改善箇所説明図

リヤビューカメラ

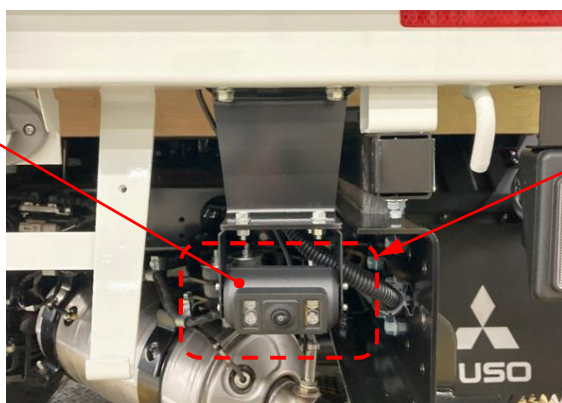
基準不適合発生箇所

リヤビューカメラにおいて、ソフトウェアが不適切なため、当該カメラ起動時に内部データが破損して映像信号を正常に出力できないことがある。そのため、後退時にリヤビューモニターに車両後方の映像が映らず、保安基準に適合しない。

全車両、リヤビューカメラのシリアルナンバーを確認し、不具合品が装着されていた場合は対策品に交換する。なお、取り付け角度に調整が必要な場合は調整を行う。
